MĚSTSKÝ ÚŘAD ŽĎÁR NAD SÁZAVOU

MATERIÁL PRO RADU MĚSTA č. 46

NÁZEV: Rekonstrukce ul. Smetanova – změnový list		
ANOTACE: <i>Návrh změn stavby Rekonstrukce ul. Smetanova v návaznosti na projednávání otevřeného dopisu na zastupitelstvu města, cenová nabídka a s tím související návrh rozpočtových opatření</i>		
NÁVRH USNESENÍ: Rada města po projednání schvaluje návrh změn do změnového listu stavby Rekonstrukce ul. Smetanova a doporučuje zastupitelstvu města rozpočtová opatření ve výši 1,2 mil Kč		
Starosta města:	Místostarosta města:	Tajemník MěÚ:
Odbor majetkoprávní:	Odbor ST a vnitřních věcí:	Odbor finanční:
Odbor komunál. služeb + TSBM:	Odbor rozvoje a územního plánování:	Odbor stavební:
Odbor školství, kultury a sportu:	Odbor sociální:	Odbor živnostenský:
Odbor dopravy:	Odbor životního prostředí:	Odd. správy měst. lesů a ryb.:
Oddělení informatiky:	Odd. fin. kontroly a inter. auditu	Městská policie
Projektový koordinátor:	Krizové řízení:	
Zpracoval: Petr Fuksa, Ing. Irena Škodová		Předkládá: odbor rozvoje a ÚP

Název materiálu: Rekonstrukce ul. Smetanova – změnový list

Smetanova

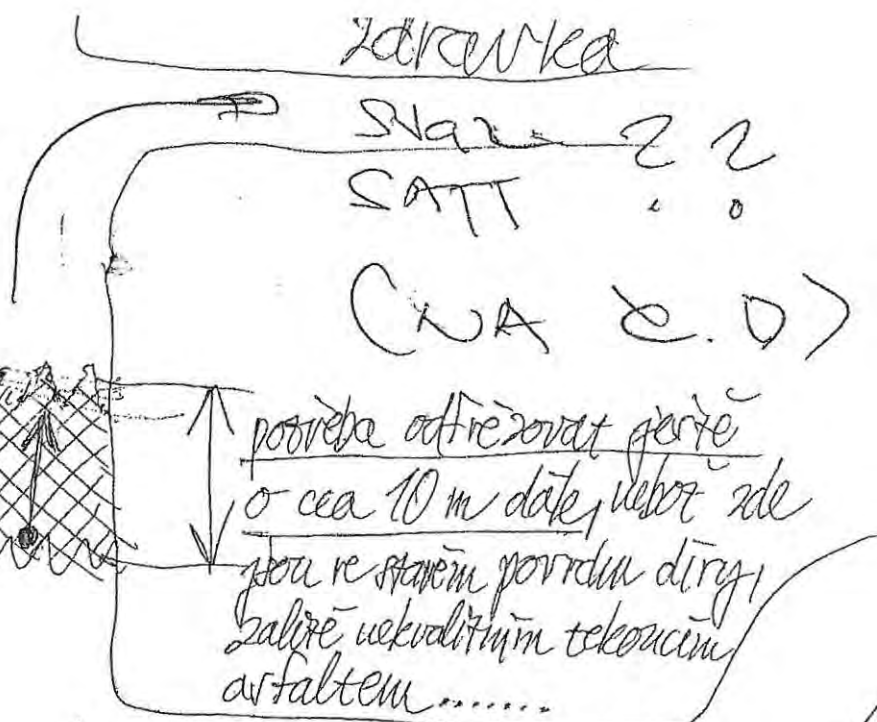
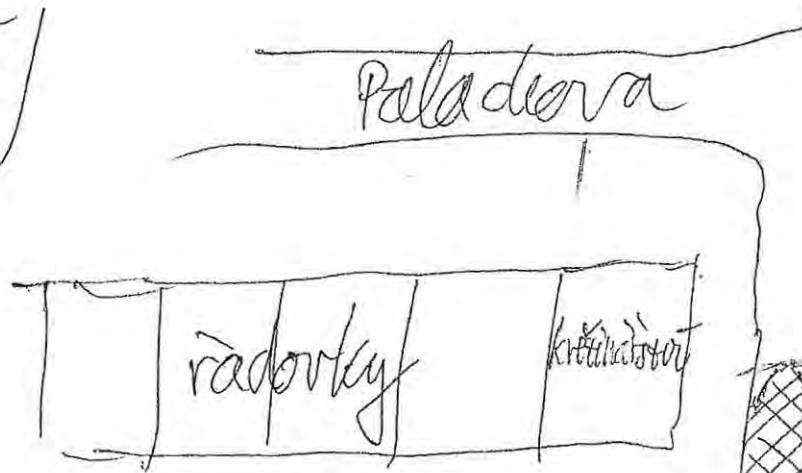
Zároveň obdržel odbor rozvoje a ÚP žádost občanů z ulice Palachova o rozšíření úpravy povrchů směrem k SZŠ o 10 m, plocha je na přiložené situaci a fotce z komunikace.

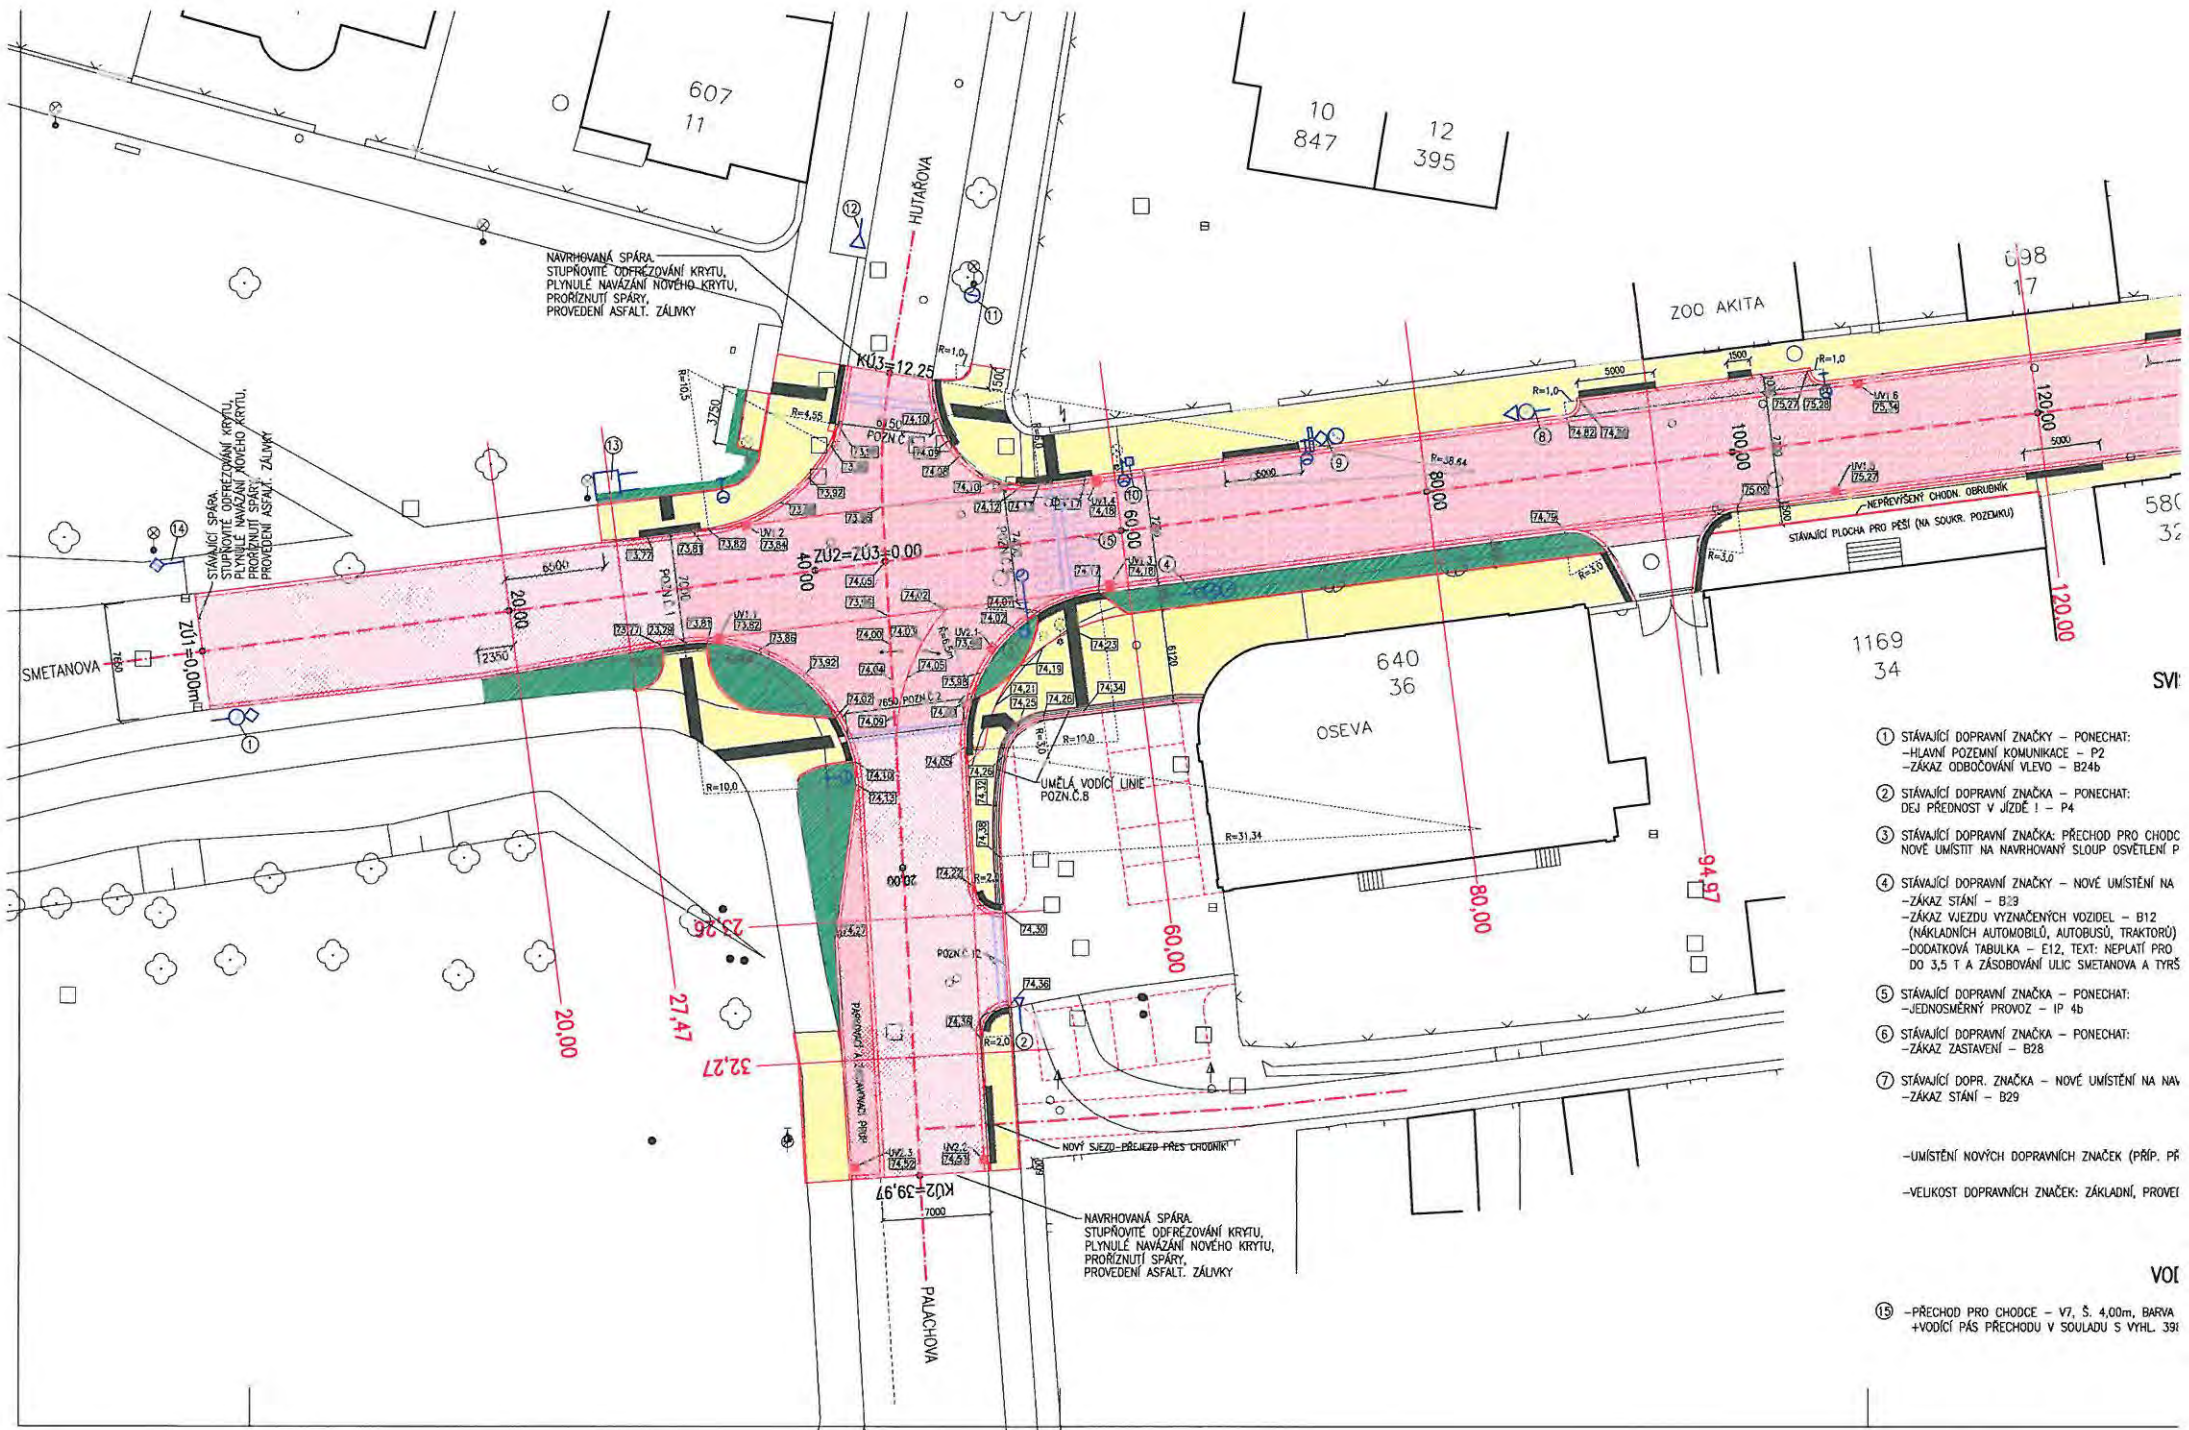
stanovisko projektanta k rozšíření opravy povrchu Palachovy ulice "do poloviny zahradnictví" tj. o cca 25m:

1. Současný povrch je narušen od několika dodatečných zásahů v souvislosti s opravami inženýrských sítí (horkovod, kanalizace apod.). Sjednocení povrchu by bylo z tohoto pohledu přínosné.

2. S ohledem na sousední nestabilizované území - pozemek parc.č. 6167/2, kde je výhledově dle ÚP plánována výstavba, by však mohlo dojít k pozdějším zásahům do již opravené vozovky (např. přípojky, sjezdy apod.)
